Rapport de l'Inspection des installations classées

Visite d'inspection du 30/07/2024

STOCKAGE DISTRIBUTION MANUTENTION

Références : 2024-V1-349
Code AIOT : 0007002539

Photo 3 : poutre en mauvais état

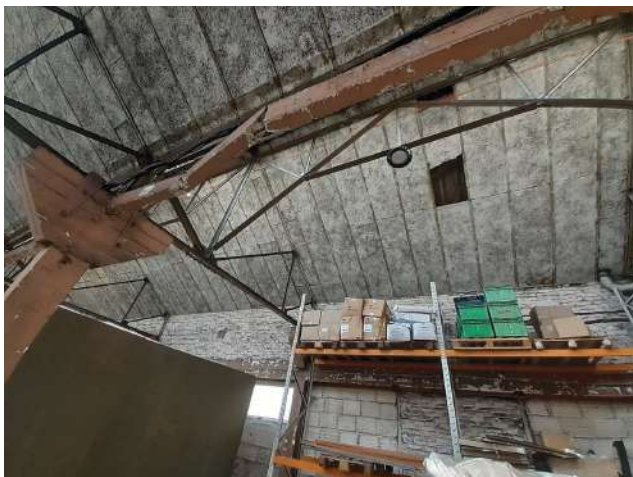
- Le bâtiment B1 présente un toit en shed avec des parties en PVC . Vu l'état des poutres (photo 9) et de la couverture, la structure ne semble pas REI 30,
- les murs extérieurs présentent des parties vitrées (photo 10) qui ne sont pas REI 120,
- L'accès au sous-sol se fait via un escalier en bois (photo 13). L'escalier n'est pas encloisonné REI 60.

Action corrective 3. Il convient de mettre en place les actions correctives associées à ces constats.

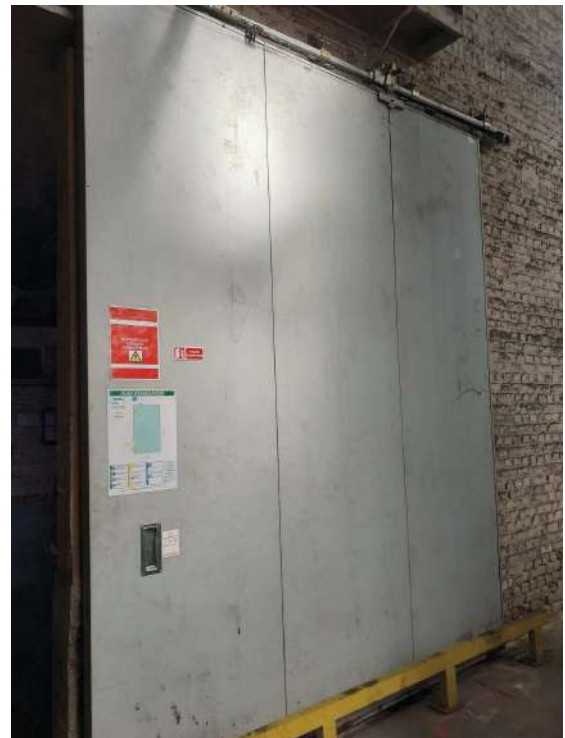
Action corrective 7. A noter qu'il n'y a pas de compartimentage REI 120 entre B0 et B1. Il y a juste une porte coupe-feu mais pas de mur qui dépasse de 1 m en toiture.

Photo 1: élévation du mur en toiture

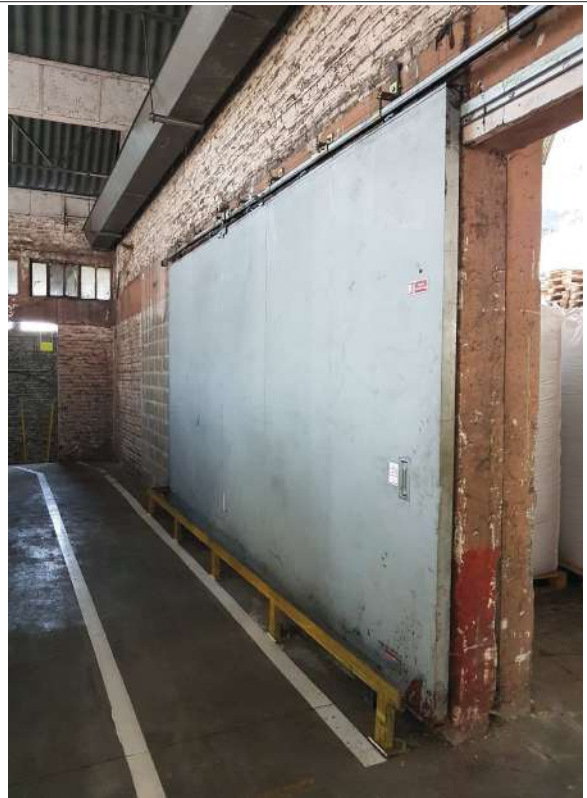
La visite terrain a permis de constater que l'élévation du mur en dépassement de 1 m n'a pas été réalisée sur toute la longueur.

Action corrective 8. Il convient de corriger cet écart

Demande de justificatif 15. Par ailleurs, l'exploitant doit apporter les justificatifs (procès-verbal ou attestation de conformité) aux dispositions de l'article 14.7.2.2 pour le compartimentage B1-B2 : paroi coupe feu 2h heures sur toute la hauteur.
